**OGGETTO: Trasmissione Parere Istruttorio conclusivo della domanda di AIA  
presentata dalla società Edison S.p.A. - Centrale termoelettrica sita  
nel Comune di Simeri Crichi (CZ) - Procedimento di modifica ID  
153/597.**

**PARERE ISTRUTTORIO CONCLUSIVO**

**Richiesta di modifica non sostanziale inerente l'istallazione di un impianto di fitodepurazione per il trattamento dei reflui civili attualmente smaltiti come rifiuto**

**(ID 153/597)**

Schema sistema a flusso sommerso orizzontale

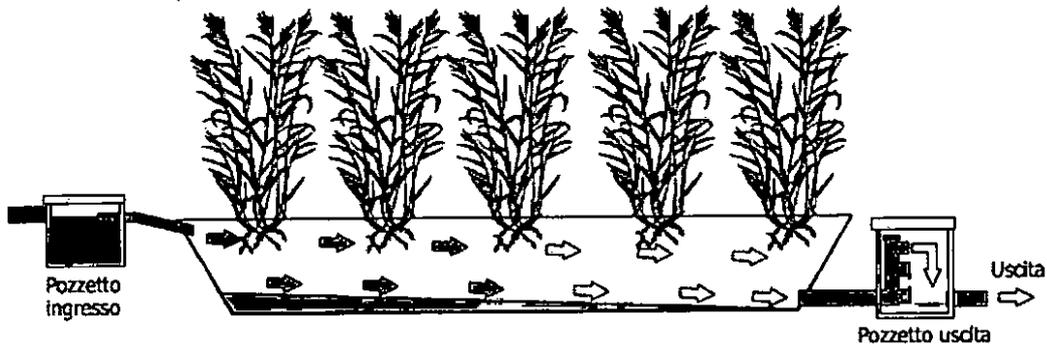
Il Gruppo Istruttore ritiene, altresì, che la tecnica di depurazione naturale proposta possa garantire una buona resa depurativa e una riduzione dell'impatto attuale nel rispetto delle condizioni di seguito prescritte.

c) Avvenuta la *messa a regime* dell'impianto, con le finalità di mantenere inalterate le efficienze dichiarate di abbattimento del carico organico, dovrà essere garantito un adeguato stato di conservazione del sistema depurativo progettato (SFS-h) e del sistema primario posto a monte, operando, se del caso, i pertinenti interventi manutentivi coerentemente con le buone pratiche gestionali indicate nel manuale di gestione fornito dal costruttore (libretto di manutenzione), da redigere in linea con quanto previsto dalla *Guida tecnica per la progettazione e gestione dei sistemi di fitodepurazione per il trattamento delle acque reflue urbane* (ISPRA 81/2012) ed eventuali sue modifiche e integrazioni, relativamente agli aspetti di gestione e manutenzione.

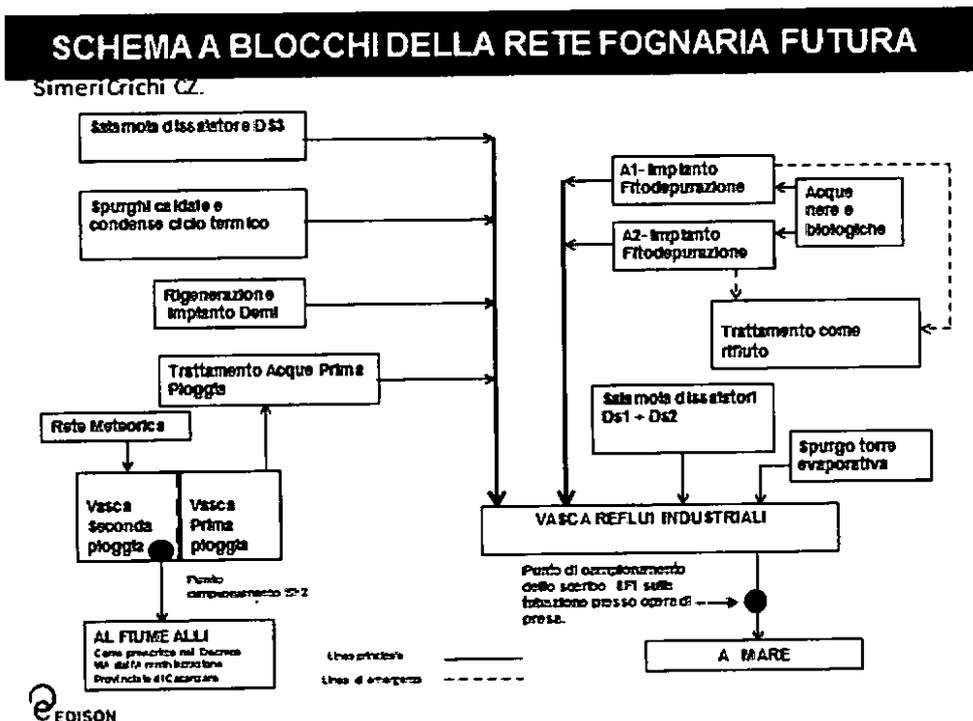
L'impianto garantirà un abbattimento del carico organico pari a circa l'85% e il flusso idrico in uscita sarà inviato verso lo scarico finale SF1 (in mare), previo passaggio nella vasca reflui industriali e susseguente passaggio nel punto di campionamento, così come indicato nel seguente schema:

Lo schema indica che è prevista la realizzazione di due vasche di fitodepurazione, Imp. A-1 (in area uffici) e Imp. A-2 (in area imprese).

a) In corrispondenza del punto di campionamento relativo allo scarico finale SF1 (in mare), indipendentemente dalla *messa a regime* dell'impianto di fitodepurazione, restano fermi i limiti e le

frequenze di campionamento prescritti nella vigente Autorizzazione Integrata Ambientale (DVA-DEC-2011-0000542 del 04/10/2011).
